**Modulo per la presentazione delle osservazioni per i piani/programmi/progetti sottoposti a procedimenti di valutazione ambientale di competenza statale**

**(ID:11186) Progetto per la realizzazione di un impianto per la produzione di energia mediante lo sfruttamento del vento nel territorio comunale di Cupello, Scerni, Furci, Monteodorisio, Gissi e Atesa, loc. Collechiesi (CH), di potenza nominale pari a 40,5 MW. Proponente: Furci Collechiesi S.r.l. - Osservazioni -**

Numero <b>24</b>	<b>(ID:11186) PROGETTO PER LA REALIZZAZIONE DI UN IMPIANTO PER LA PRODUZIONE DI ENERGIA MEDIANTE LO SFRUTTAMENTO DEL VENTO NEL TERRITORIO COMUNALE DI CUPELLO, SCERNI, FURCI, MONTEODORISIO, GISSI E ATESSA, LOC. COLLECHIESI (CH), DI POTENZA NOMINALE PARI A 40,5 MW. PROPONENTE: FURCI COLLECHIESI S.R.L. - PRESENTAZIONE DELLE OSSERVAZIONI.</b>
Data <b>19.04.2024</b>

Figura 1. Comuni abruzzesi (codici ISTAT) e presenza della Ghiandaia marina (2011-2013).

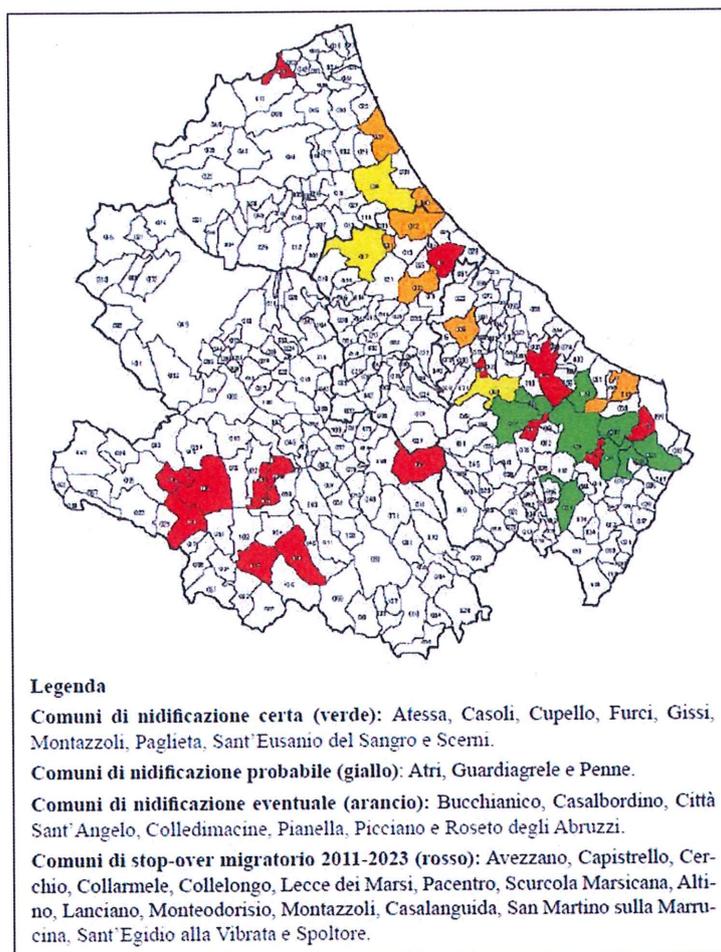
Nell'elaborato riferito allo studio faunistico si evidenzia che la presenza di alcune specie, quali: volpi, istrice, ricci, tasso, sia sottostimata così come l'importanza che gli stessi ricoprono nell'ecosistema territoriale. L'interferenza dell'impianto eolico con gli spostamenti del Nibbio Reale, si vedano i risultati dei censimenti presenti in letteratura. Inoltre, non viene menzionata la presenza rilevante e la nidificazione della Ghiandaia marina per la quale sono previste misure speciali di conservazione per quanto riguarda l'habitat come da Direttiva uccelli 2009/147/CE. A tal proposito si veda videodocumentario "La finestra nel cielo", estate 2022 tenutosi nel territorio di Furci a cura della regia di Ferdinando Di Fabrizio e lo studio riportato su: *Alula-Rivista di ornitologia* Vol. 30 (1-2) -2023";

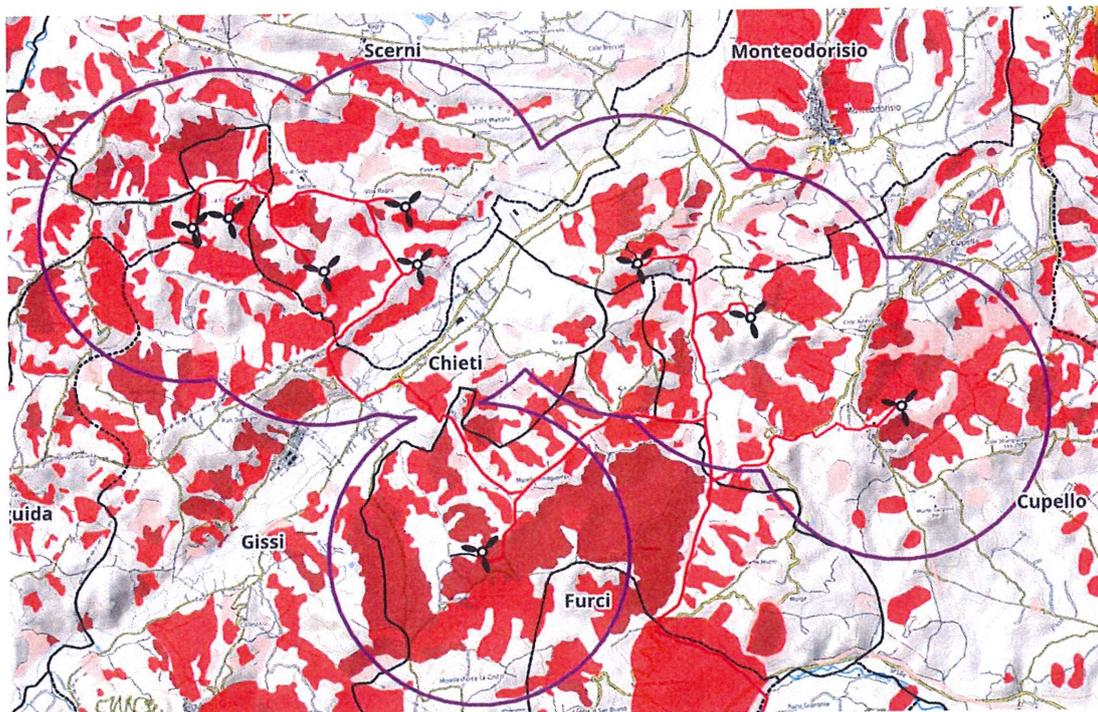
Come si evince dalle cartografie allegate gli aerogeneratori sono posti in prossimità dei tratturi Centurelle-Montesecco e Cupello-Lanciano, in particolare:

- l'aerogeneratore Cup2 si trova a distanza di circa 300 mt dal tratturo Lanciano-Cupello;

- gli aerogeneratori Ate1, Sce3, Fur1 e Gis1 sono a distanza minore di 1 km dal tratturo Montesecco-Centurelle;
- l'aerogeneratori Sce1 si trova a distanza minore di 2 km mentre Sce2 a distanza minore di 3 km dal tratturo Montesecco-Centurelle;
- l'aerogeneratore Mod1 a distanza minore di 2 km e Cup1 a distanza minore di 2 km dal tratturo Lanciano-Cupello;

Inoltre, come già indicato a pag. 16 della relazione geologica, il cavidotto incrocia più volte il tratturo Centurelle-Montesecco e una volta il tratturo Lanciano-Cupello.

Pertanto, l'area che accoglie tutti gli aerogeneratori, unitamente alla rete di cavidotti, sono collocati all'interno dell'area di rispetto dei tratturi Centurelle-Montesecco e Lanciano-Cupello in violazione delle norme di cui sopra, rendendo, così, il progetto non autorizzabile.

Metanodotto Abruzzo energia

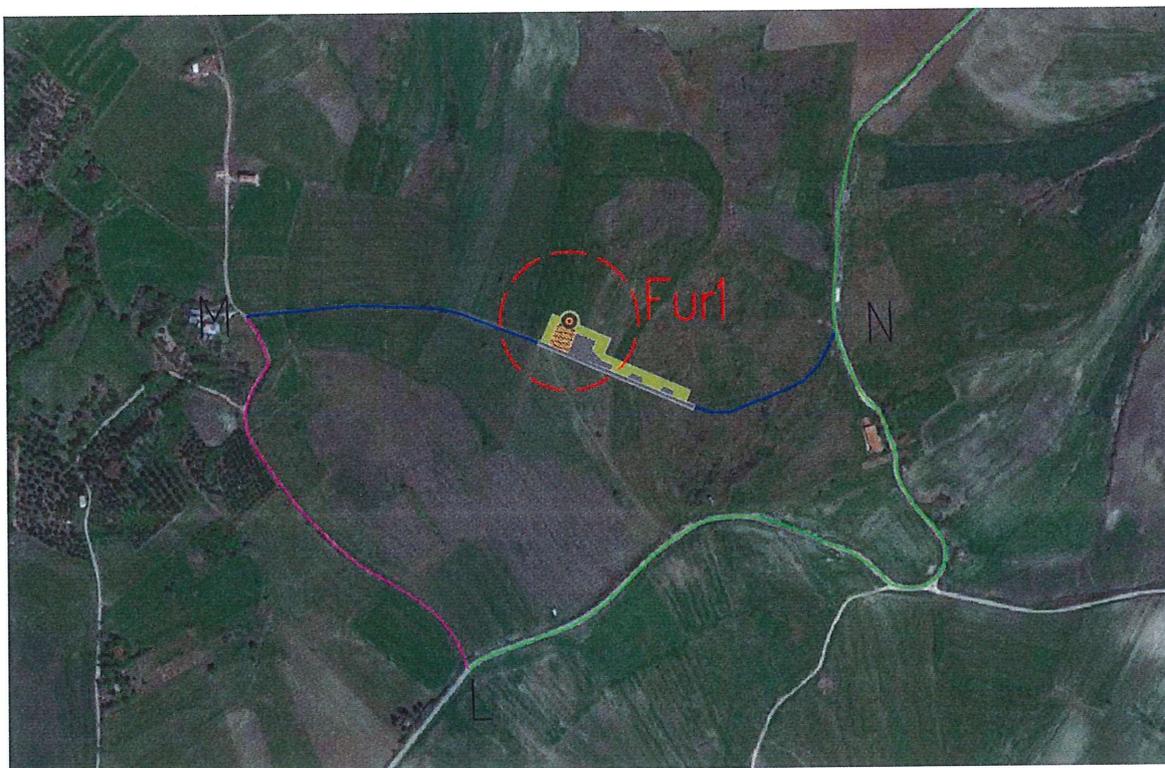
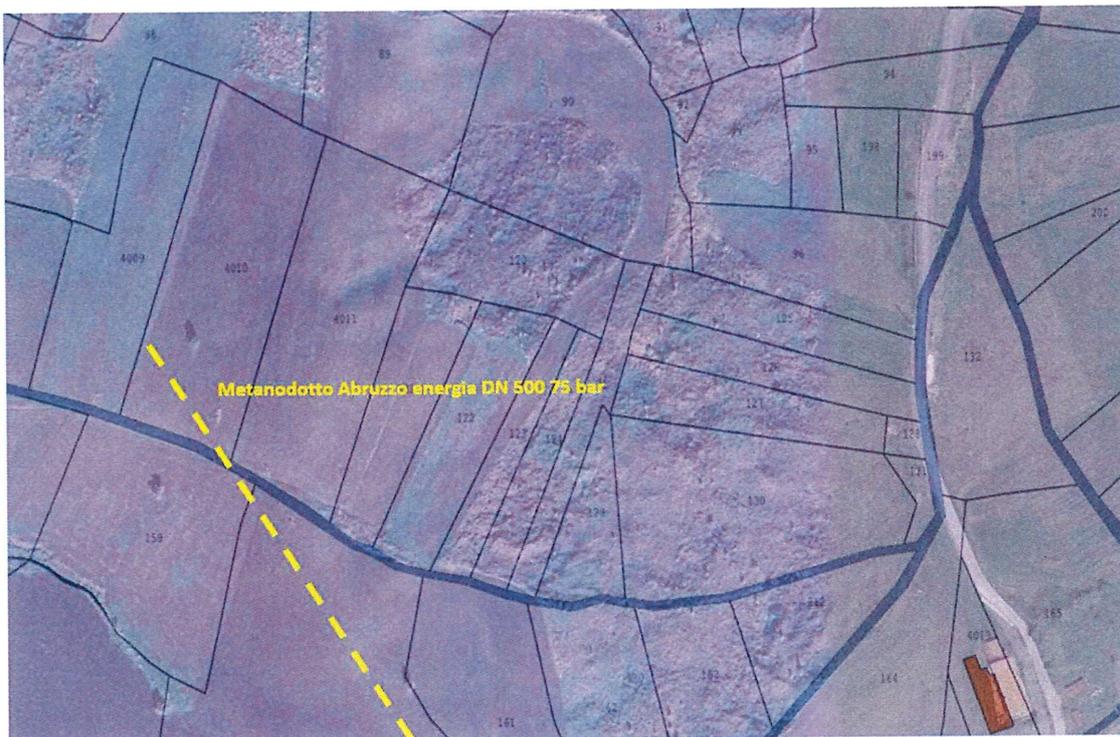
**7) Rischio rilevante per interferenza dell'aerogeneratore con metanodotto di allacciamento alla centrale termoelettrica Abruzzo energia di Gissi DN 500 (20") p= 75 bar**

L'aerogeneratore di Furci è posto nelle immediate vicinanze del metanodotto indicato in figura pertanto non rispetta i criteri di sicurezza imposti dalla normativa vigente in quanto la pericolosità del metanodotto impone vincoli stringenti per la realizzazione di opere.

Figura 3. Sovrapposizione dei due impianti in evidenza

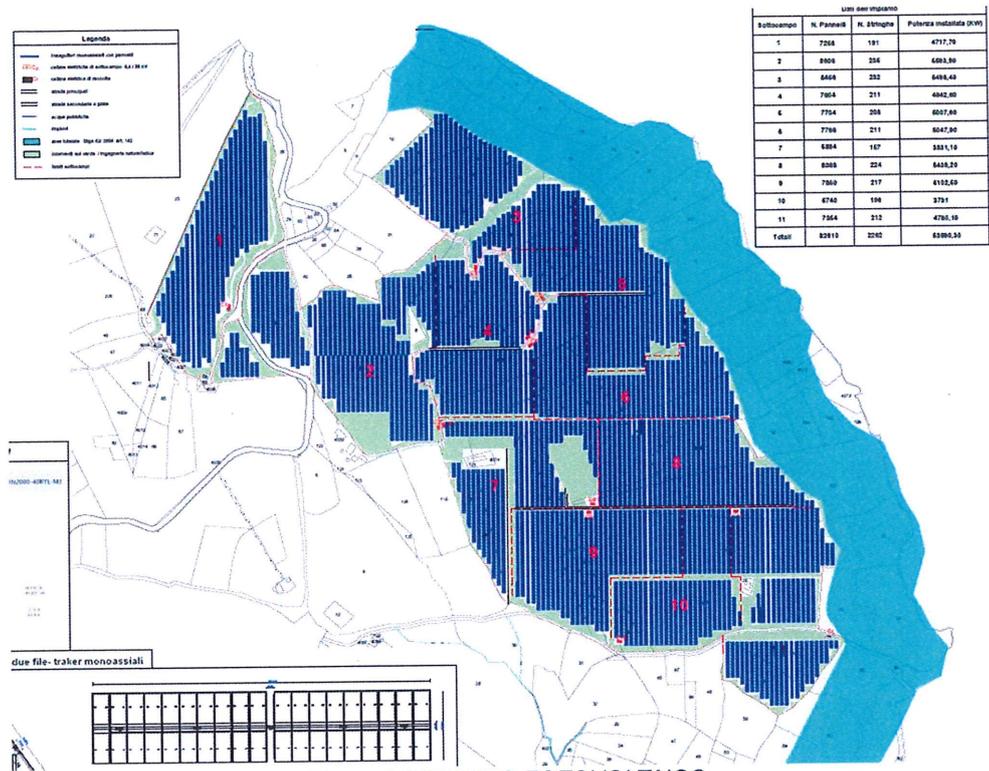
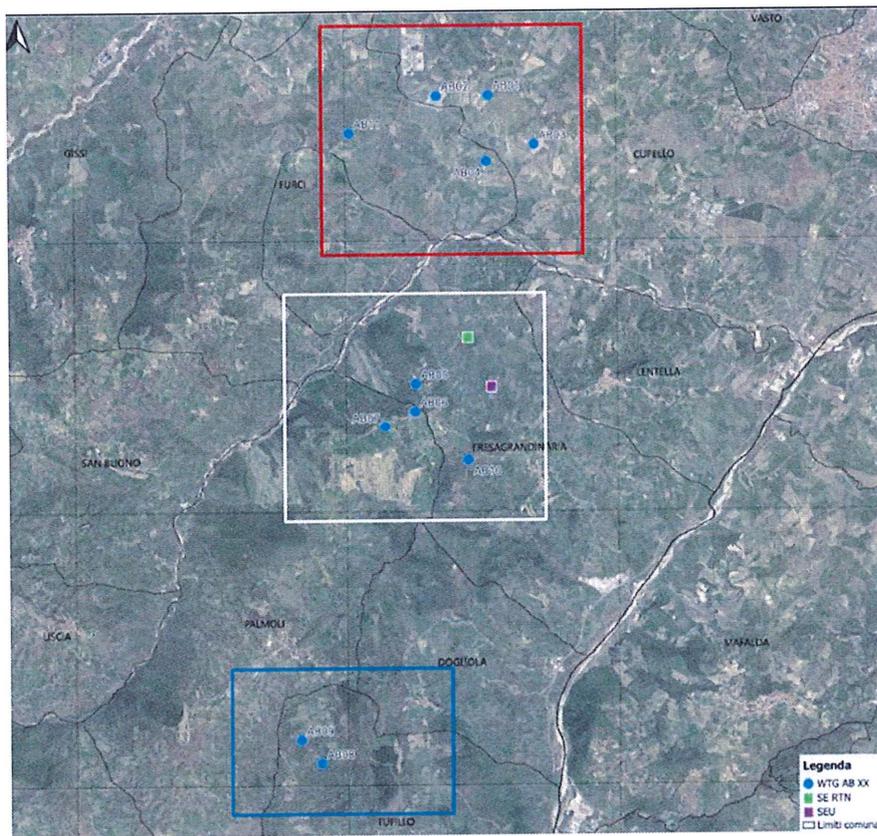
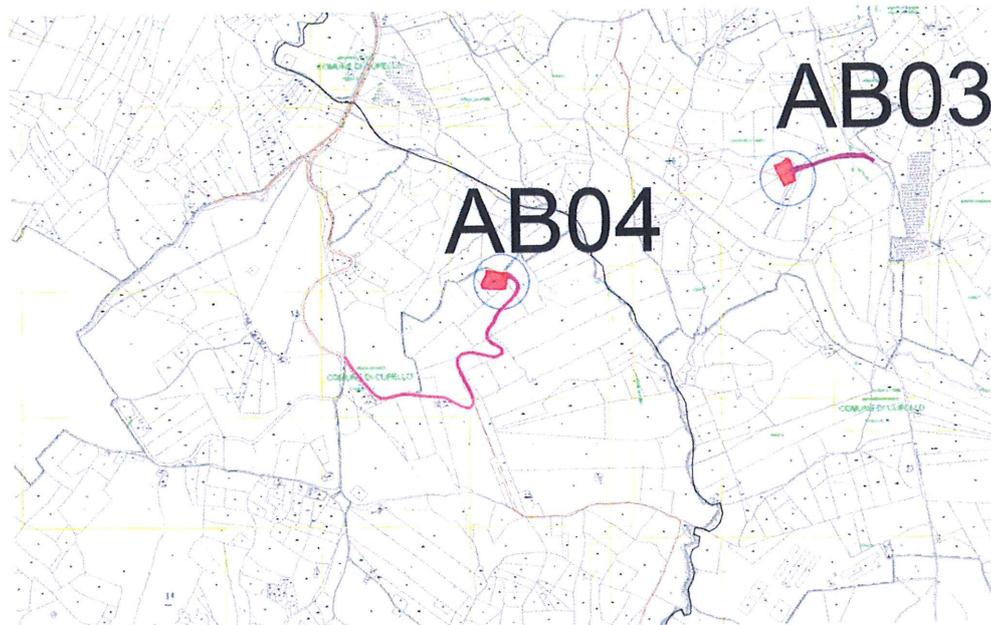
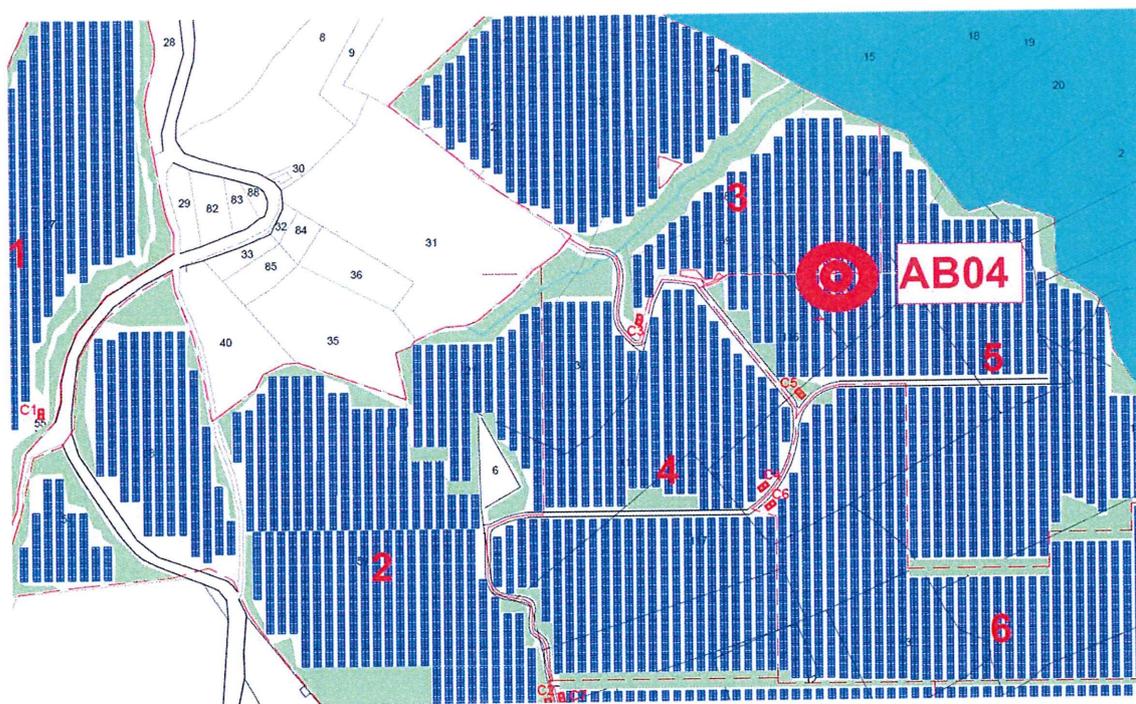
##### **a) Sovrapposizione interventi tra la proposta in oggetto (ID:9706) Realizzazione e gestione di un impianto fotovoltaico della potenza nominale di 53.69MW con relative opere di connessione alla rete elettrica nazionale nel comune di Furci proposta da ARAN 1 S.r.l. e la proposta di Prime S.r.l. denominato "Parco Eolico Abruzzo" (ID:10644)**

Con le immagini seguenti si vuole evidenziare che il progetto di impianto fotovoltaico (ID:9706) proposto da ARAN 1 S.r.l. va anche a sovrapporsi al progetto "Parco Eolico Abruzzo" (ID:10644) presentato da Sviluppo Prime Srl al MITE.

Figura 5. Ubicazione impianto fotovoltaico ID: 8339

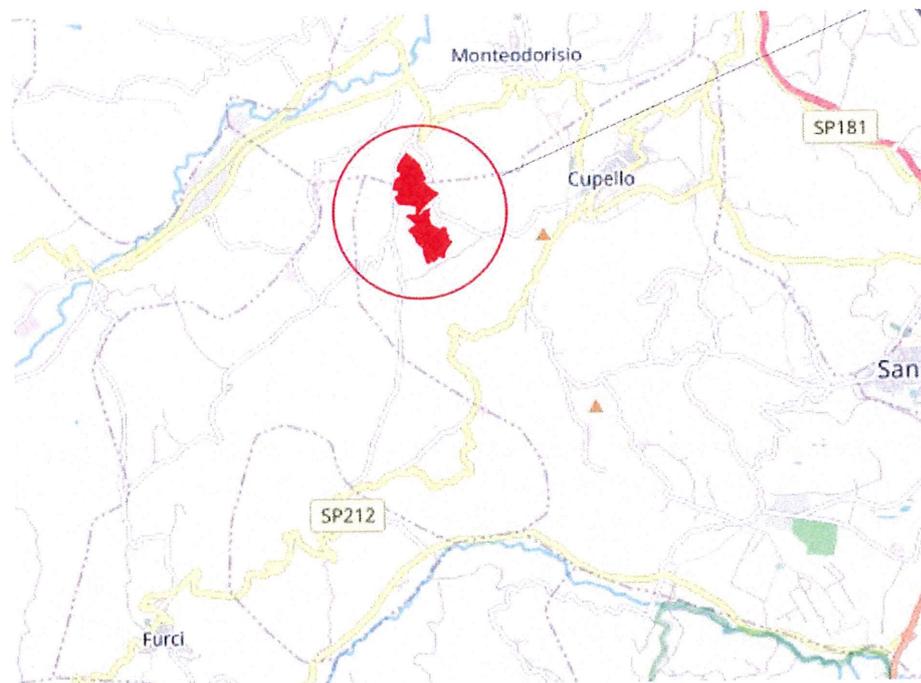
**c) Progetto di un impianto agro-fotovoltaico a terra della potenza pari a 24 MW e delle relative opere di connessione alla RTN, da realizzarsi nel territorio dei Comuni di Cupello (CH) e Monteodorisio (CH). (ID:8339)**

La seguente immagine mostra la posizione dell'impianto indicato sul territorio del comune di Cupello e Monteodorisio ma nelle immediate vicinanze del territorio comunale di Furci e dell'impianto fotovoltaico oggetto di queste osservazioni.

Figura 1. Comuni abruzzesi (codici ISTAT) e presenza della Ghiandaia marina (2011-2013).

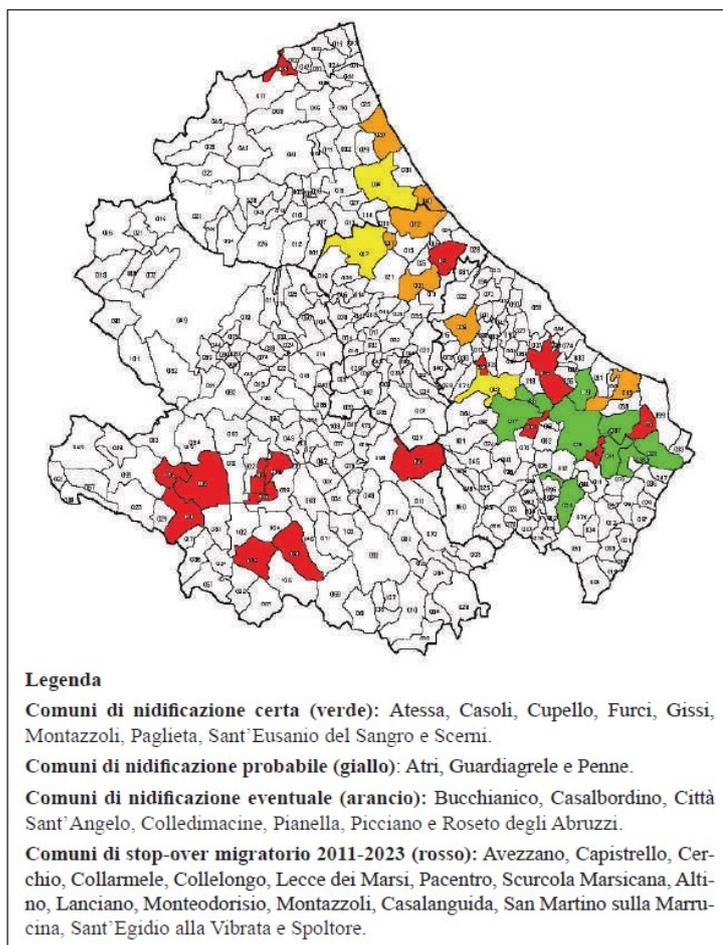
Nell'elaborato riferito allo studio faunistico si evidenzia che la presenza di alcune specie, quali: volpi, istrice, ricci, tasso, sia sottostimata così come l'importanza che gli stessi ricoprono

nell'ecosistema territoriale. L'interferenza dell'impianto eolico con gli spostamenti del Nibbio Reale, si vedano i risultati dei censimenti presenti in letteratura. Inoltre, non viene menzionata la presenza rilevante e la nidificazione della Ghiandaia marina per la quale sono previste misure speciali di conservazione per quanto riguarda l'habitat come da Direttiva uccelli 2009/147/CE. A tal proposito si veda videodocumentario "La finestra nel cielo", estate 2022 tenutosi nel territorio di Furci a cura della regia di Ferdinando Di Fabrizio e lo studio riportato su: Alula- Rivista di ornitologia Vol. 30 (1-2) -2023";

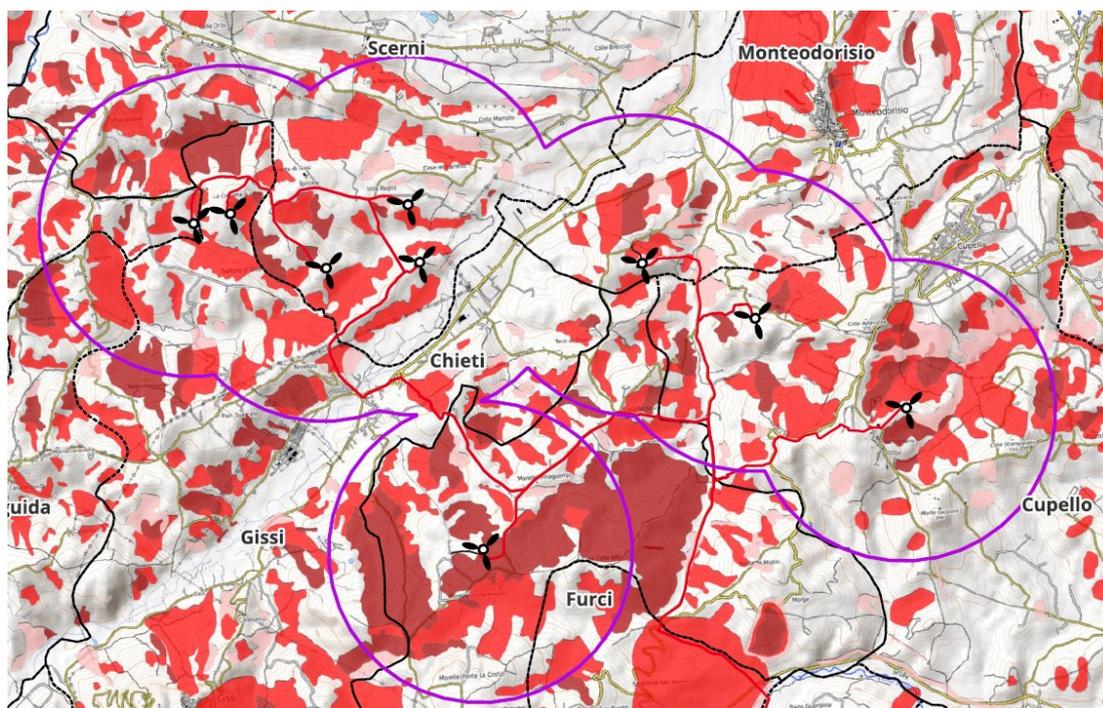
- l'aerogeneratori Sce1 si trova a distanza minore di 2 km mentre Sce2 a distanza minore di 3 km dal tratturo Montesecco-Centurelle;
- l'aerogeneratore Mod1 a distanza minore di 2 km e Cup1 a distanza minore di 2 km dal tratturo Lanciano-Cupello;

Inoltre, come già indicato a pag. 16 della relazione geologica, il cavidotto incrocia più volte il tratturo Centurelle-Montesecco e una volta il tratturo Lanciano-Cupello.

Pertanto, l'area che accoglie tutti gli aerogeneratori, unitamente alla rete di cavidotti, sono collocati all'interno dell'area di rispetto dei tratturi Centurelle-Montesecco e Lanciano-Cupello in violazione delle norme di cui sopra, rendendo, così, il progetto non autorizzabile.

Metanodotto Abruzzo energia

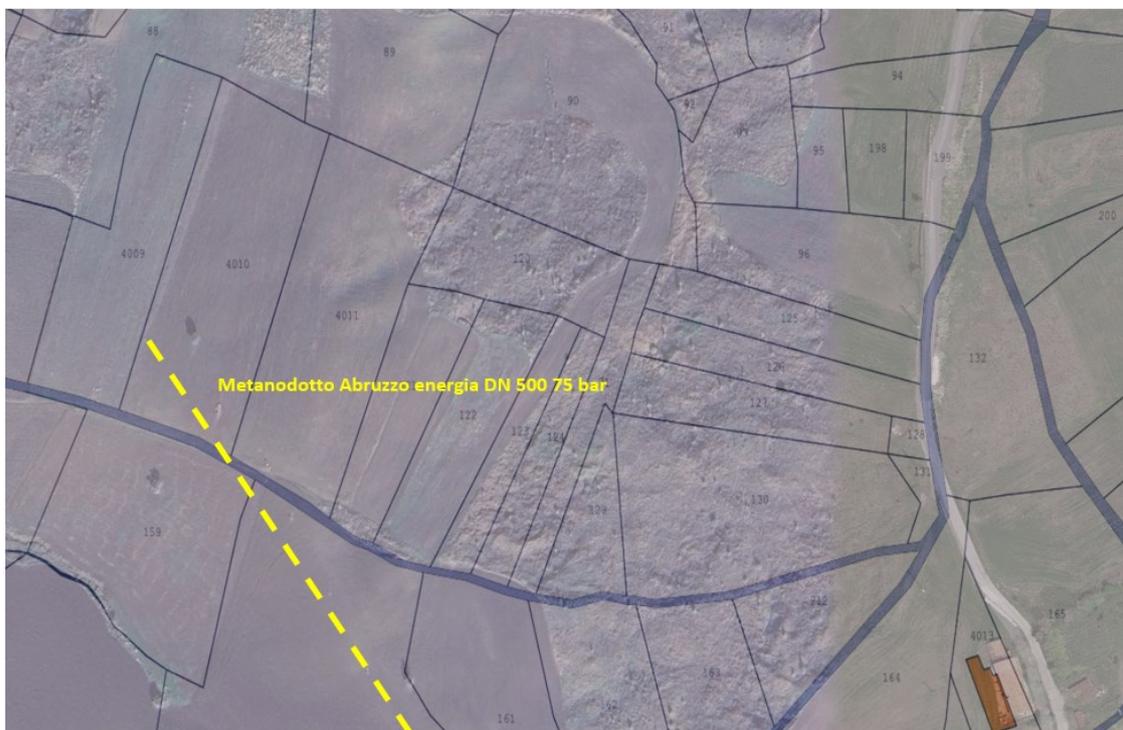
**7) Rischio rilevante per interferenza dell'aerogeneratore con metanodotto di allacciamento alla centrale termoelettrica Abruzzo energia di Gissi DN 500 (20'') p= 75 bar**

L'aerogeneratore di Furci è posto nelle immediate vicinanze del metanodotto indicato in figura pertanto non rispetta i criteri di sicurezza imposti dalla normativa vigente in quanto la pericolosità del metanodotto impone vincoli stringenti per la realizzazione di opere.
